## 49 Auspuffanlage

Bild 1

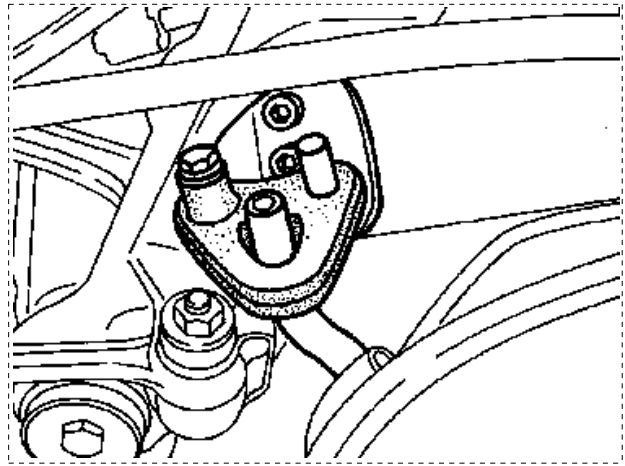
Lenkrad-Vibration.  
Typ 129

Mittelschalldämpfer links einbauen (Bild 1). Bei Fahrzeugen ohne KAT zusätzliche Halterung mit Gummiring nach Vorschalldämpfer links montieren (Bild 2). Den oberen Halter mit der vorderen, linken Schraube des Tunnelschließbleches befestigen. Den unteren Halter am linken Auspuffrohr anschweißen.
